Fra: Maiken Kiefert Møller Thomsen <mkmt@vd.dk>
Sendt: 5. oktober 2021 12:13
Til: per@rendsborg.dk
Emne: SV: Forbindelse mellem motorvej vest og øst Køge

Tak for din henvendelse vedrørende en forbindelse mellem Vest- og Sydmotorvejen.

Figur 1: Forbindelsen af Ringstedvej (Rute 150) mellem TSA 33 Vemmedrup (Vestmotorvejen) og TSA 33 Lellinge (Sydmotorvejen).

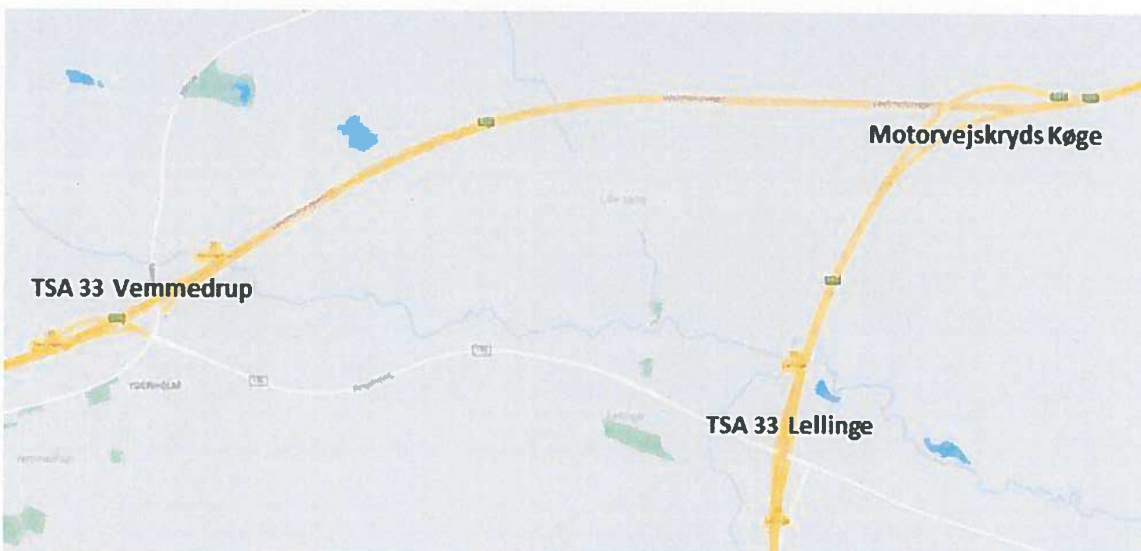
Til dit skitserede forslag ved Motorvejskryds Køge, ved jeg at den igangværende Ring 5 undersøgelse netop er ved at undersøge en ny udformning af anlægget ved Motorvejskryds Køge, da Ring 5 i en af linjeføringsforslagene vil skulle tilsluttes med en afgrening i nord. Dog er forbindelsen, som du skitserer, fravalgt idet forbindelsen vestfra (Vestmotorvejen) mod syd og sydfra (Sydmotorvejen) mod vest i dag serviceres af tilslutningsanlæg (TSA) 33 Vemmedrup og TSA 33 Lellinge (se figur 1).

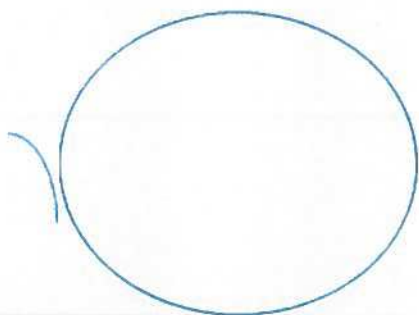
Der er en del og store diskussioner her i Køge angående at få en enighed om at bede om en motorvej mellem Herfølge og Vest Motorvejen syd om Bjæverskov. En løsning der sikker vil være ret dyr og kræve en del at ekspropriere. Der mangler en forbindelse for trafikken fra øst motorvejen til vest motorvejen nær Køge det er mange enige om, jeg vil derfor tillade mig at forespørge om der har været skitser, forslag eller tanker om at forbinde trafikken mellem de 2 motorveje ved sammenfletningen Køge som efter min mening vil være den billigste og acceptable.

Se venligst tegning.
